Mission régionale d'autorité environnementale

Avis délibéré

**sur le projet de ligne de sur-tri automatisée
et de production de combustibles solides de récupération
porté par la société BRANGEON SERVICES
sur la commune de Beaupréau-en-Mauges (49)**

n° PDL-2023-7050

Construction bâtiment ligne de sur-tri (avril 2023)

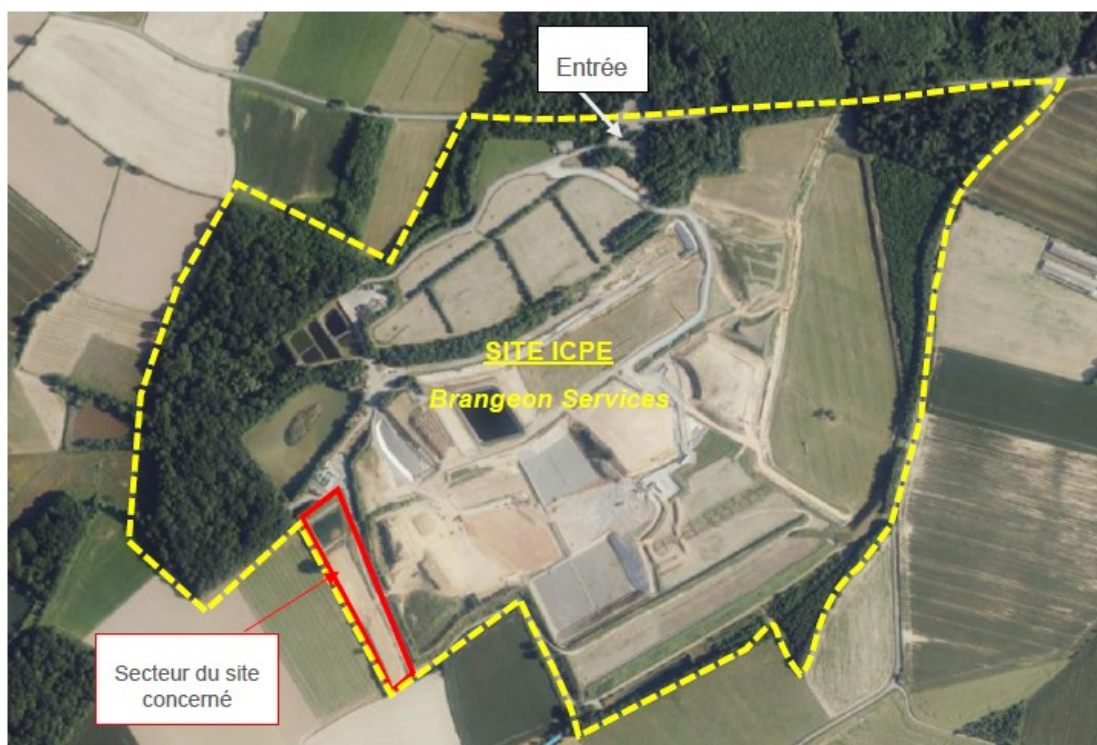
Le projet est transmis dans le cadre d'une demande d'autorisation environnementale, or, les photographies, ci-dessus, extraites de la présentation technique et administrative (pièce 2) démontrent que la construction du projet était largement engagée en avril 2023, soit avant l'actualisation du dossier d'étude d'impact de mai 2023, avant production de l'avis de l'autorité environnementale sur les conditions de prise en compte de l'environnement et avant délivrance de toute autorisation d'exploiter. Dans ce même document (page 87), il est mentionné que le bâtiment a fait l'objet d'une demande de permis de construire accordée par la mairie de Beaupréau-en-Mauges le 07/12/2022 ».
